COMMUNE DE VINON-SUR-VERDON

Annexe à la délibération portant approbation de la procédure de modification simplifiée n°1 du plan local d'urbanisme (PLU)

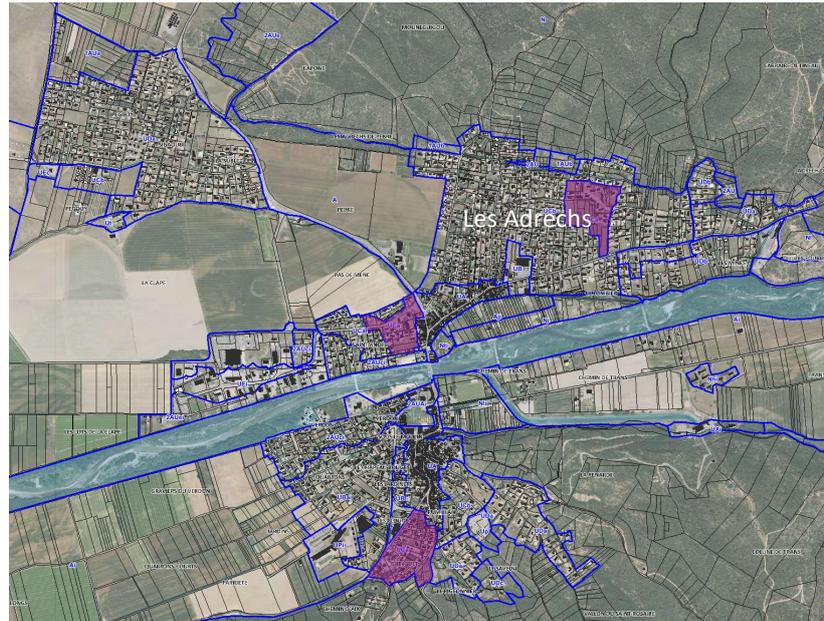
La zone UCb correspond quant à elle bien à une zone d'habitation à densité moyenne, mais pas au quartier de Pegouly (classé en grande partie en zone Uda – seul un secteur d'urbanisation récente est classé en zone UCb). On retrouve également d'autres zones UCb sur le territoire, visibles sur la carte suivante :

- UCb : zone d'habitation à densité moyenne, notamment au niveau des Adrechs, à Pumillan et au sud de Pegouy.

Localisation des zones UCa du PLU actuellement opposable (en rose)

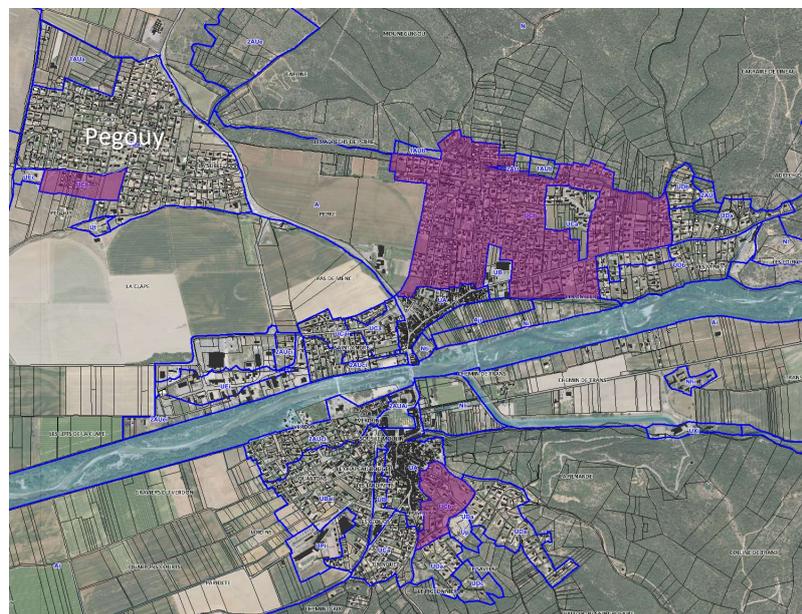
Les secteurs mentionnés dans le règlement du PLU actuellement opposable, à savoir en zone UCa le « secteur centre et quartier des Ardechs » et en zone UCb le « secteur de Pegouy » sont erronés.

La zone UCa correspond bien à une zone d'habitation à densité moyenne, mais uniquement sur une partie du quartier des Adrechs et non sur la totalité comme cela peut être interprété avec la mention « quartier des Adrechs ». Au total, on compatibilise 3 zones UCa, visibles sur la carte suivante :

Ainsi, les secteurs mentionnés ont été corrigés de manière à citer les bons quartiers concernés à savoir :

- UCa : zone d'habitation à densité moyenne, notamment sur une partie des Adrechs, de Saint-André et de la Ferrage ;
